OFICIO N° 424-2022-OCI/0333/MPB

INFORME DE CONTROL ESPECÍFICO
N° 013-2022-2-0333-SCE

"EJECUCIÓN DEL SERVICIO DE MANTENIMIENTO PERIÓDICO DEL CAMINO VECINAL TRAMO: TRAYECTORIA EMP. PE-1NR (LIMITE DPTAL.) – MANGAS – MANIS – CHAMAS – DESV. AN-1350 – GORGORILLO – PTA. CARRETERA; BOLOGNESI – ANCASH"

PERÍODO: DEL 18 DE AGOSTO DE 2020 AL 31 DE AGOSTO DE 2021

IMAGEN N° 1
OBSERVACIONES A LA EJECUCIÓN DEL SERVICIO DE PARTE DE PROVIAS DESCENTRALIZADO

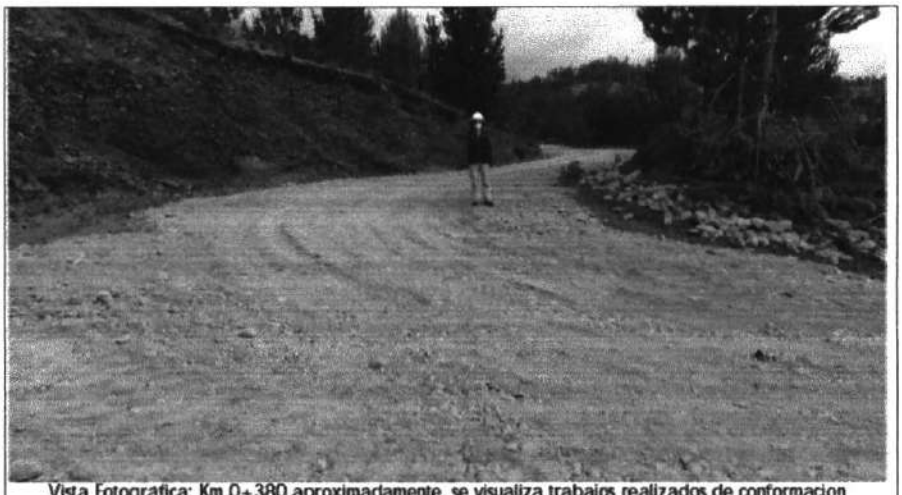
Vista Fotografica: Km 0+380 aproximadamente, se visualiza trabajos realizados de conformacion (extendido de material) de capa de afirmado con material inadecuado (con presencia de particulas mayores a 2")

IMAGEN N° 08
OBSERVACIONES A LA EJECUCIÓN DEL SERVICIO DE PARTE DE PROVIAS DESCENTRALIZADO

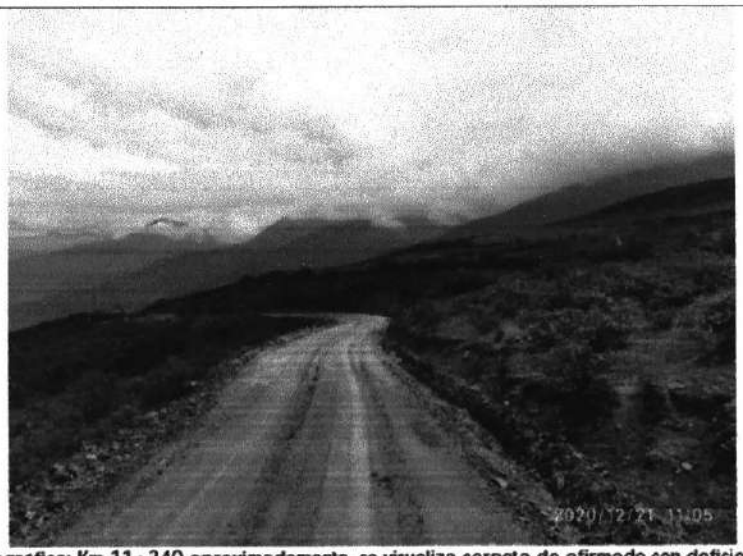
Vista Fotografica: Km 11+340 aproximadamente, se visualiza carpeta de afirmado con deficiencias, que presenta ahuellamientos, falta de uniformidad a nivel de acabado de la rasante, sin bombeo, con dos materiales diferentes, material acumulado sobre la berma, donde se visualiza tambien particulas mayores a 2" (segregado del extendido).

IMAGEN N° 09
OBSERVACIONES A LA EJECUCIÓN DEL SERVICIO DE PARTE DE PROVIAS DESCENTRALIZADO

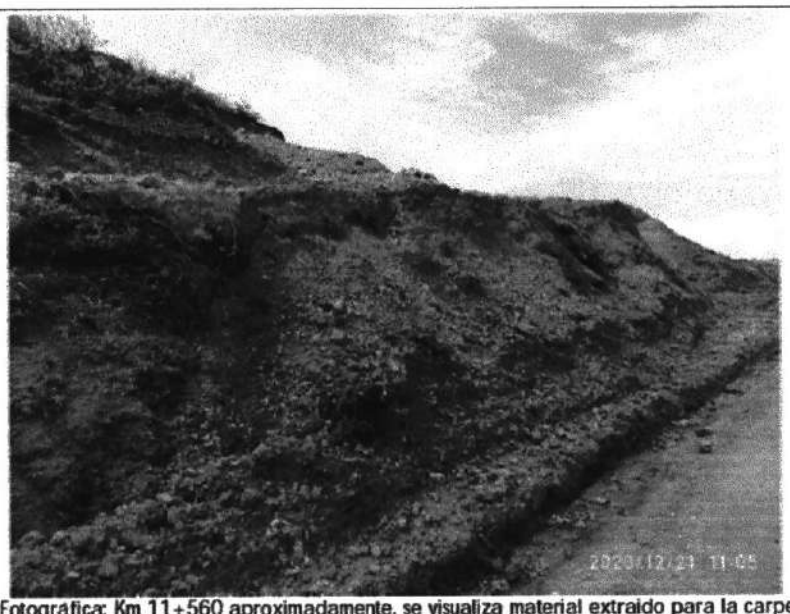
Vista Fotografica: Km 11+560 aproximadamente, se visualiza material extraido para la carpeta de afirmado (cantera no considerada ni aprobada en el plan de trabajo).

IMAGEN N° 10
OBSERVACIONES A LA EJECUCIÓN DEL SERVICIO DE PARTE DE PROVIAS DESCENTRALIZADO

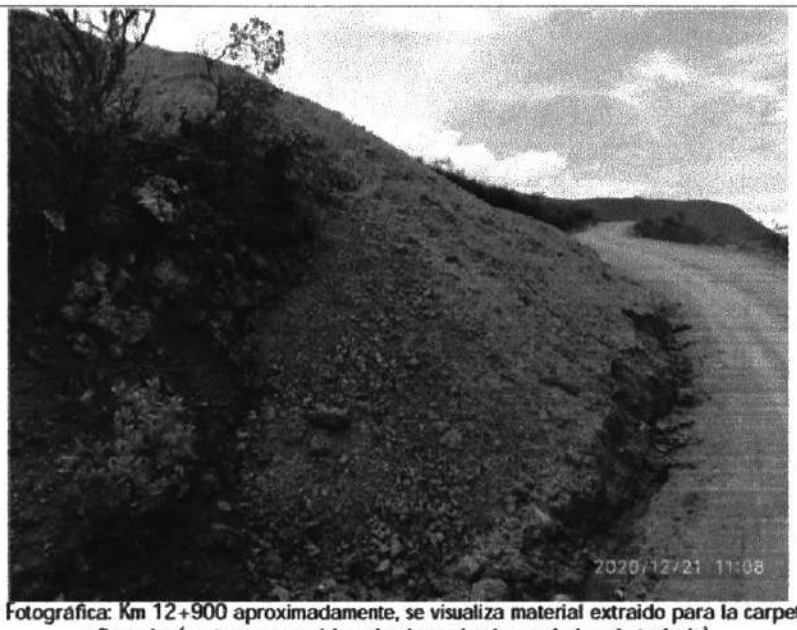
Vista Fotográfica: Km 12+900 aproximadamente, se visualiza material extraido para la carpeta de afirmado (cantera no considerada ni aprobada en el plan de trabajo).

IMAGEN N° 14
OBSERVACIONES A LA EJECUCIÓN DEL SERVICIO DE PARTE DE PROVIAS DESCENTRALIZADO

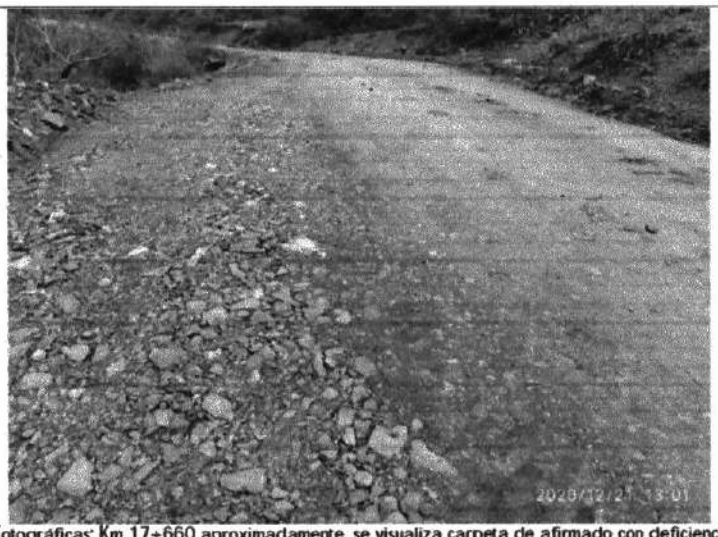
Vistas Fotográficas: Km 17+660 aproximadamente, se visualiza carpeta de afirmado con deficiencias, que falta de uniformidad a nivel de acabado de la rasante, falta bombeo, con particulas mayores a 2", material contaminado con suelo organico, con deficiente reconformación de la cuneta, asi mismo se realizo la prospección en presencia del Ing. JUAN CARLOS TARAZONA JIMENES, Especialista Local II - PROVIAS DESCENTRALIZADO Unidad Zonal Ancash.
